福島第一原子力発電所 特定原子力施設に係る実施計画変更比較表（第Ⅱ章 2.5 汚染水処理設備等）

福島第一原子力発電所 特定原子力施設に係る実施計画変更比較表（Ⅱ.2.16.3 高性能多核種除去設備）

福島第一原子力発電所 特定原子力施設に係る実施計画変更比較表 (別冊 5 汚染水処理設備等に係る補足説明)

図-1 配管概略図(2/5)

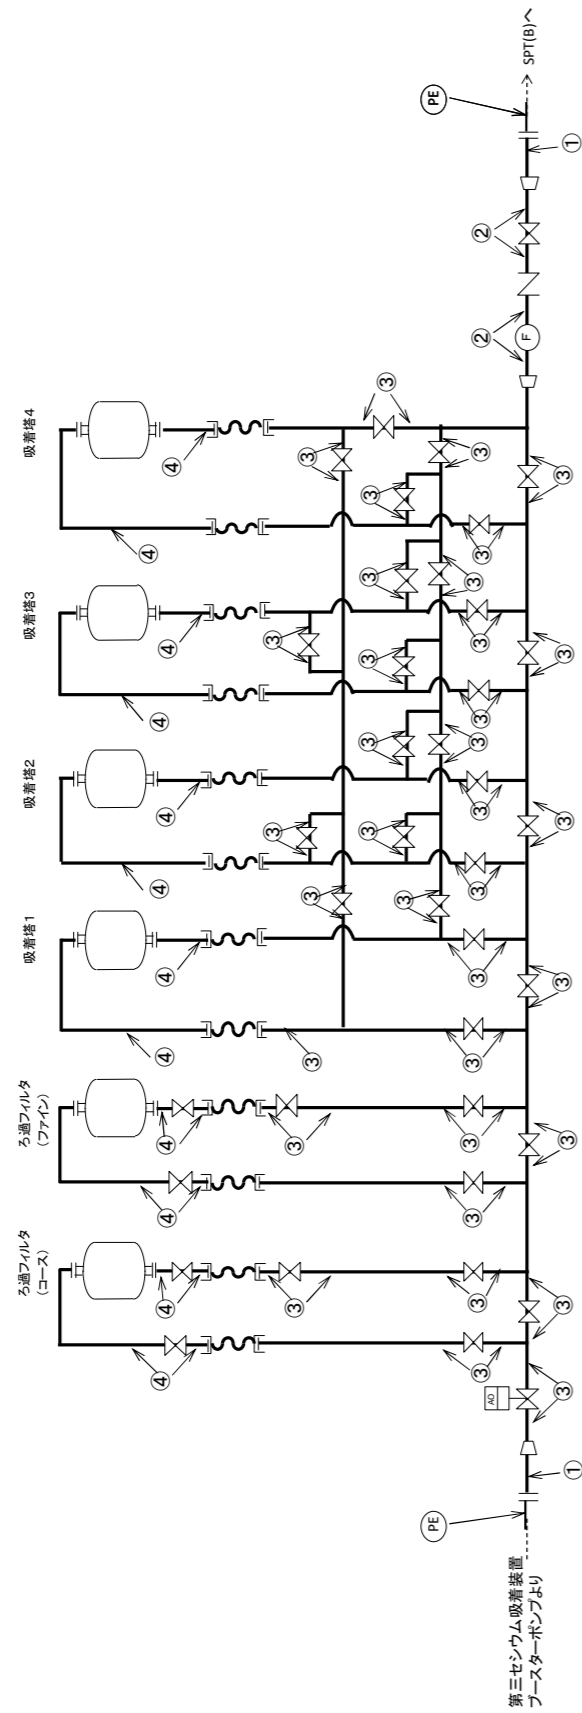
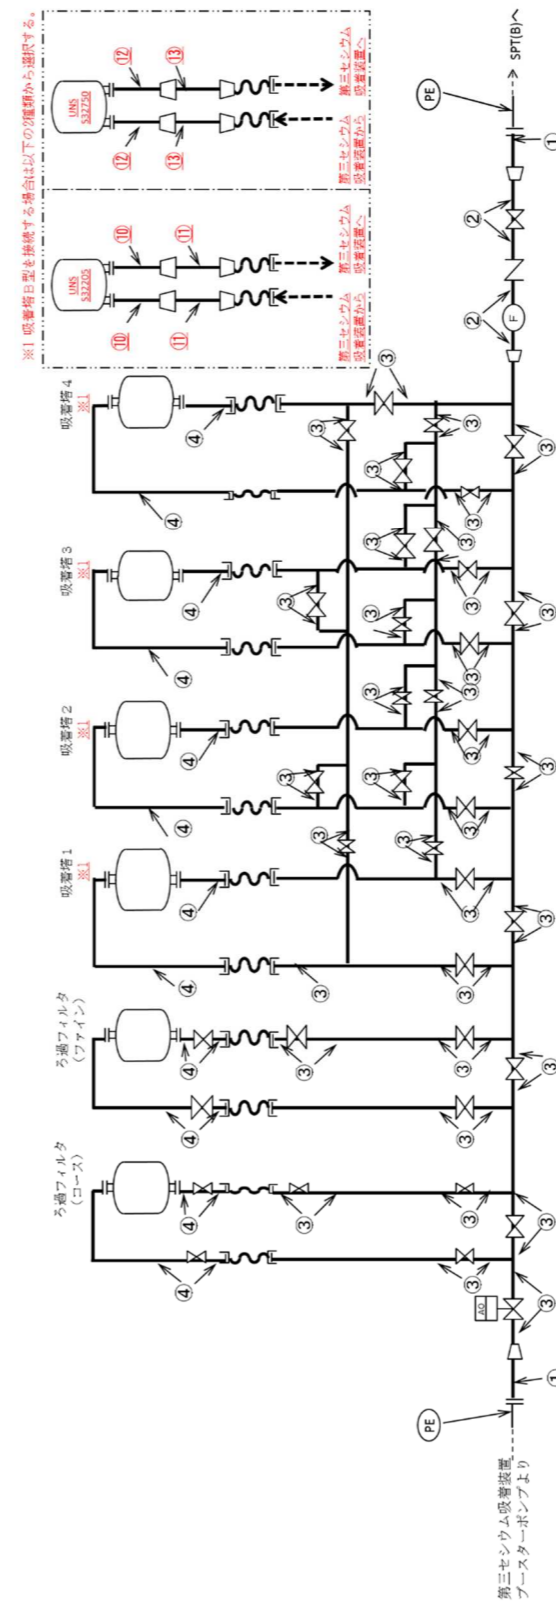
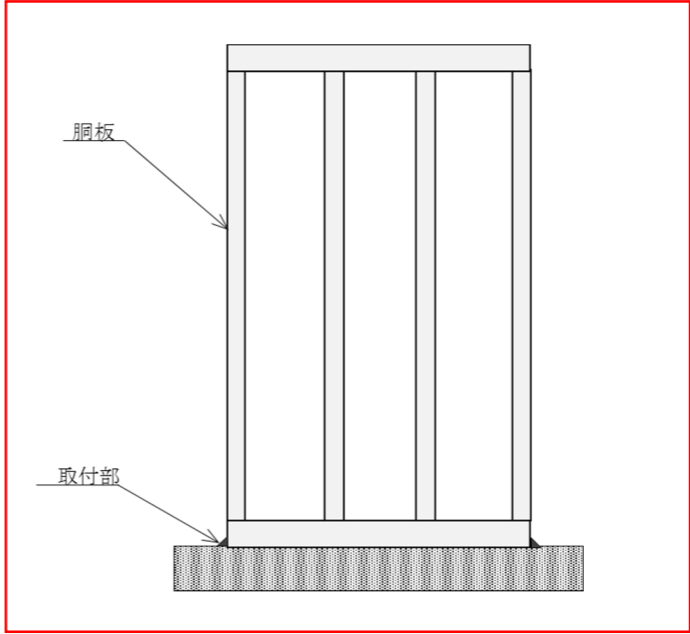
吸着塔B型の記載追加
